Семидесятая сессия

Предложение по проекту поправок к Правилам № 70 (задние опознавательные знаки для транспортных средств большой длины и грузоподъемности)

Представлено экспертом от Европейской ассоциации поставщиков автомобильных деталей*

Рис. 3а

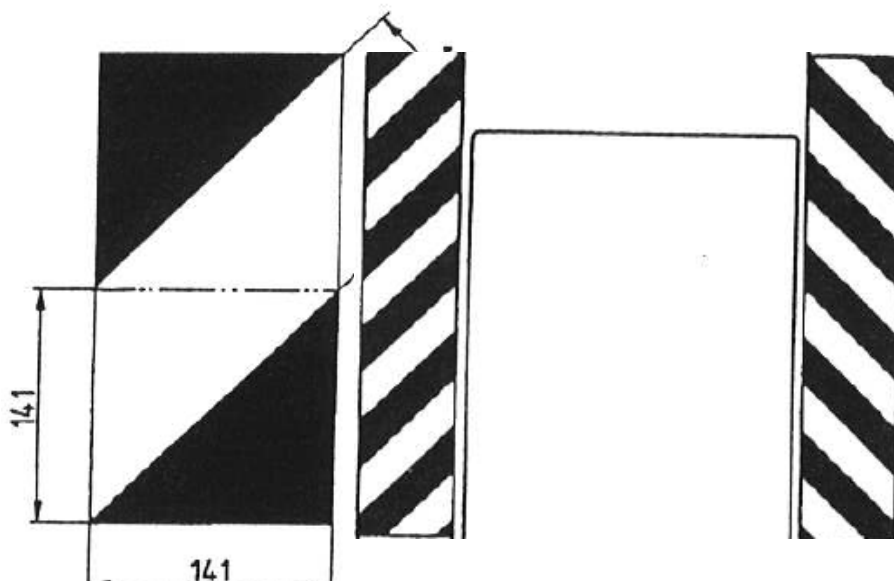
Предписанные формы, схемы и пространственные характеристики устройств класса 5 проиллюстрированы на рис. 3 приложения 12 к настоящим Правилам.

Приложение 12, включить новый заголовок после рис. 2 и включить новый рис. 3:

"Задние опознавательные знаки (класс 5)

Светоотражающие материалы класса 5 должны состоять из красных и белых диагональных полос шириной 100 мм каждая, которые направлены под углом в 45° наружу и вниз. Базовая стандартная область представляет собой квадрат со стороной 141 мм, разделенный на белую и красную половины, образующий одну стандартную область.
